PROPUESTA PARA LA REHABILITACIÓN DE LOS PANTALANES EXISTENTES EN EL “PORT DE SA NITJA”

TERMINO MUNICIPAL DES MERCADAL

**RESPUESTA A ESCRITO DE SALIDA DEL MINISTERIO DE TRANSICIÓN
ECOLÓGICA DE FECHA 16 DE DICIEMBRE DE 2019 Y Nº 44034**

ASOCIACIÓ D'USUARIS PORT DE SA NITJA

SUPERFICIE DE OCUPACIÓN EN DPMT
DIN-A3: 1/2000
concesión sa nitja 2020.dwg

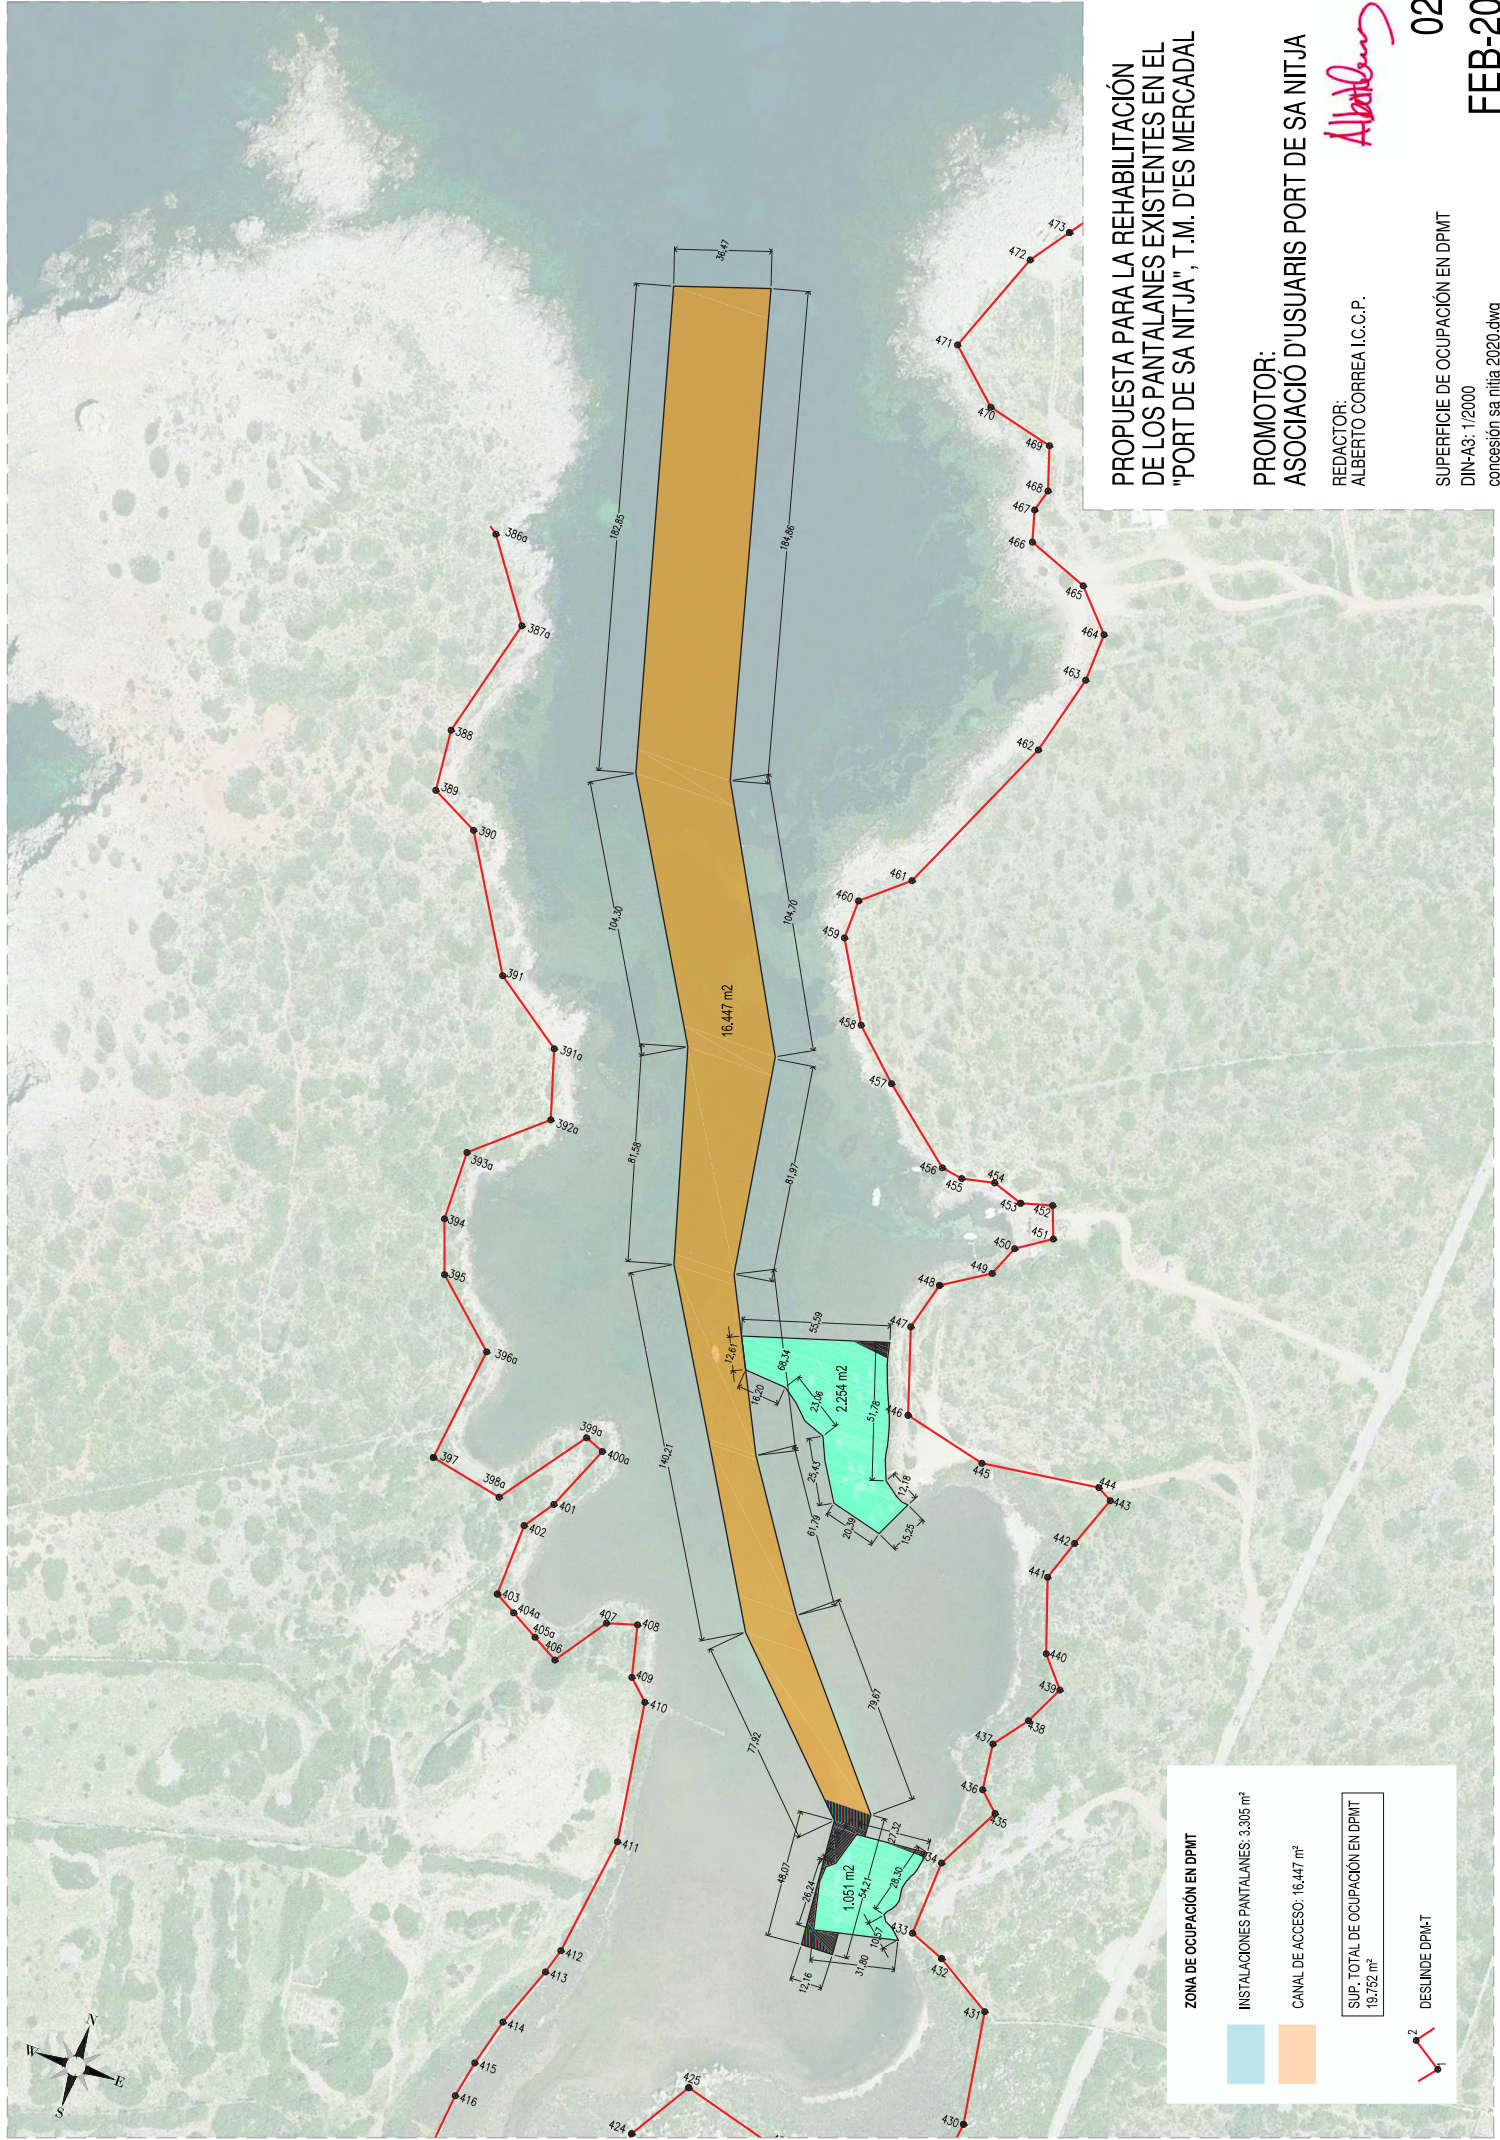
- 1. No cuantifica la totalidad de superficie a ocupar o utilizar de DPM-T.*

Una vez grafiados los planos correspondientes, y contabilizada la zona de ocupación de la ocupación de las embarcaciones y de los canales de acceso, la superficie total es la siguiente:

Pantalanes 3.305 m2

Canal de Acceso: 16.447 m2

Total de Ocupación: 19.752 m2

Ver los plano N°2
